RODINNÝ DŮM S PRODEJNOU

Obhajoba bakalářské práce

Autor bakalářské práce: Hana Paidarová (19429)

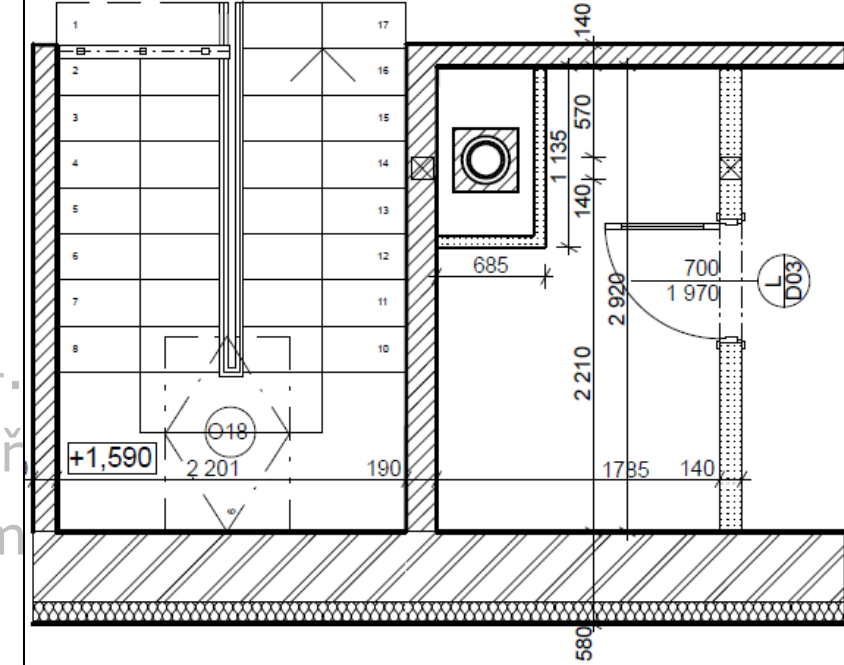
▶ Jak bude možné využít/uklízet prostor za komínem ve 2.NP?

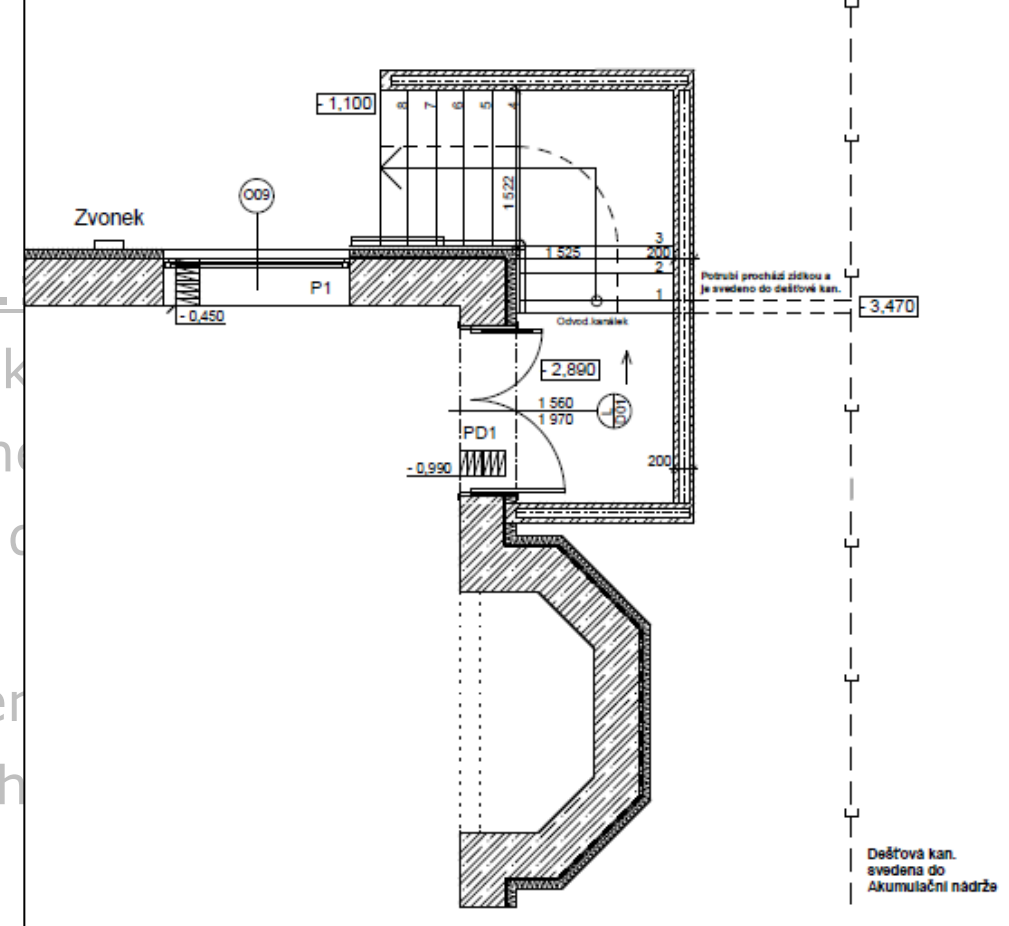
- ▶ Odvodnění vstupu do prodejny je navrženo vsakem, jak to bude fungovat v období dešťů?
- ▶ Jak bude obsloužen zákazník ZTP, když prodejna není bezbariérová?

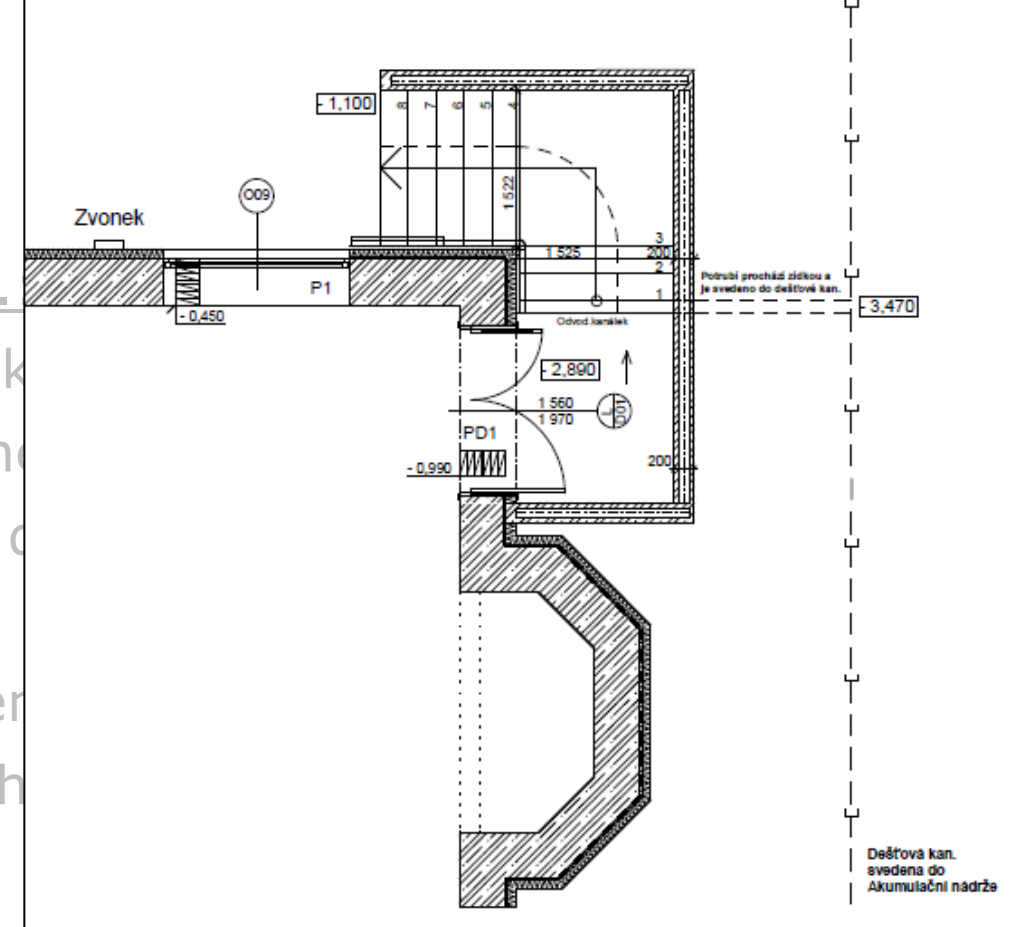
- ▶ Odvodnění vstupu do prodejny je navrženo vsakem, jak to bude
fungovat v období dešťů?
- ▶ Jak bude obsloužen zákazník ZTP, když prodejna není bezbariérová?
